**Avis délibéré de la Mission Régionale d'Autorité
environnementale Pays de la Loire
sur le projet de centrale photovoltaïque
de la société URBA 293
sur la commune de Noyant-Villages (49)**

n° PDL-2021-5242

En application de l'article R.122-6 du code de l'environnement, la MRAe Pays de la Loire a été saisie du projet de construction d'une centrale solaire au sol et flottante, sur la commune de Noyant-Villages (49).

Périmètre du projet

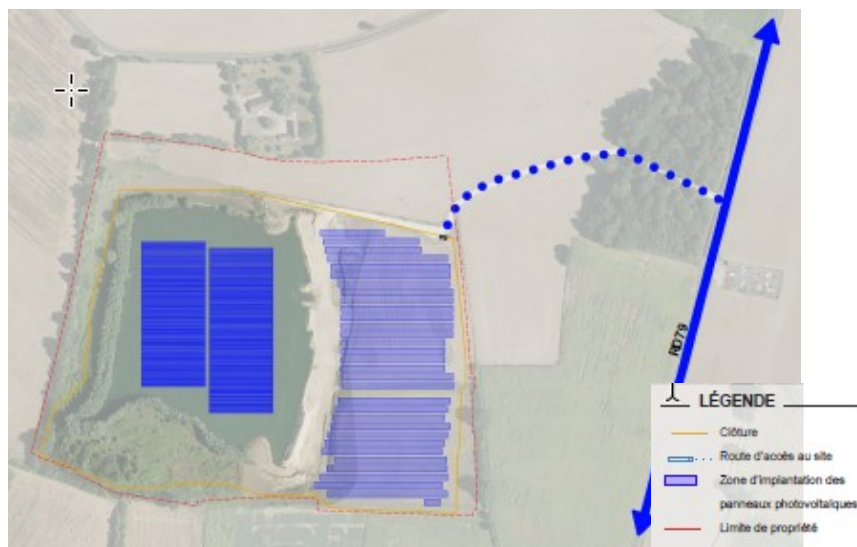
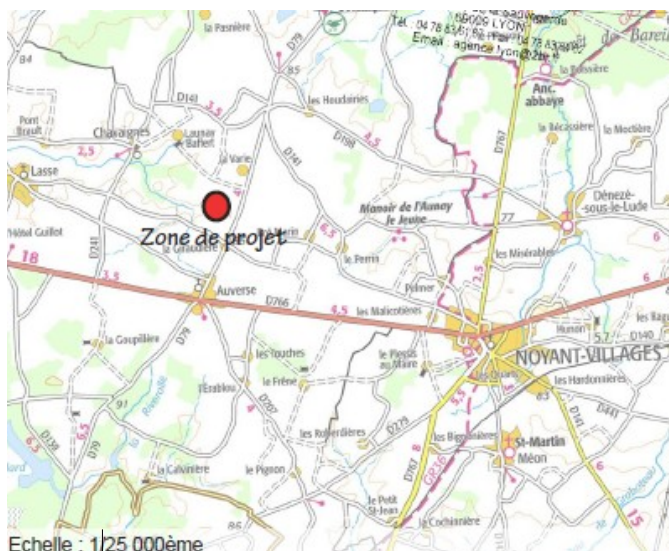
- Une des particularités de ce projet de centrale photovoltaïque réside dans sa partie flottante. Ainsi, de nombreux pieux d'ancrage seront installés sur tout le pourtour du plan d'eau afin de fixer les panneaux flottants. Or, le plan d'eau et sa ripisylve, outre les espèces piscicoles qu'ils abritent, constituent un milieu de reproduction, de repos et d'alimentation pour de nombreuses espèces d'oiseaux (nicheurs et chasseurs), des chiroptères et de quelques espèces d'amphibiens protégées.

L'étude d'impact estime que la technique d'implantation de ces pieux est peu invasive, sans davantage de précision. Toutefois, leur présence, ainsi que celle des câbles les reliant aux flotteurs, peut impacter le fonctionnement de la zone humide et des espèces la fréquentant.

De même, la présence des panneaux flottants aura très probablement un impact sur la qualité du plan d'eau et sur son écosystème (eutrophisation liée à l'occultation de la surface d'un plan d'eau modifiant certains paramètres tels que la température, la capacité de la lumière à s'y diffuser...), sans que cela ne soit évoqué dans l'étude.

La MRAe recommande de démontrer l'absence d'impact, sur la zone humide et les espèces la fréquentant, de l'installation puis de la présence des pieux d'ancrage et des câbles les reliant aux flotteurs ainsi que des panneaux flottants.

Toutefois, la question de l'intégration paysagère des flotteurs (en plastique blanc dans le photomontage alors que les recommandations sont plutôt sur des couleurs foncées pour le reste des éléments) ainsi que des pieux vissés à la berge et associés à des câbles, visibles uniquement à proximité immédiate du site, n'est pas abordée.

La MRAe recommande de détailler les impacts paysagers de proximité liés à la présence des flotteurs en plastique blanc et des ensembles pieux / câblages fixés sur tout le pourtour du plan d'eau.
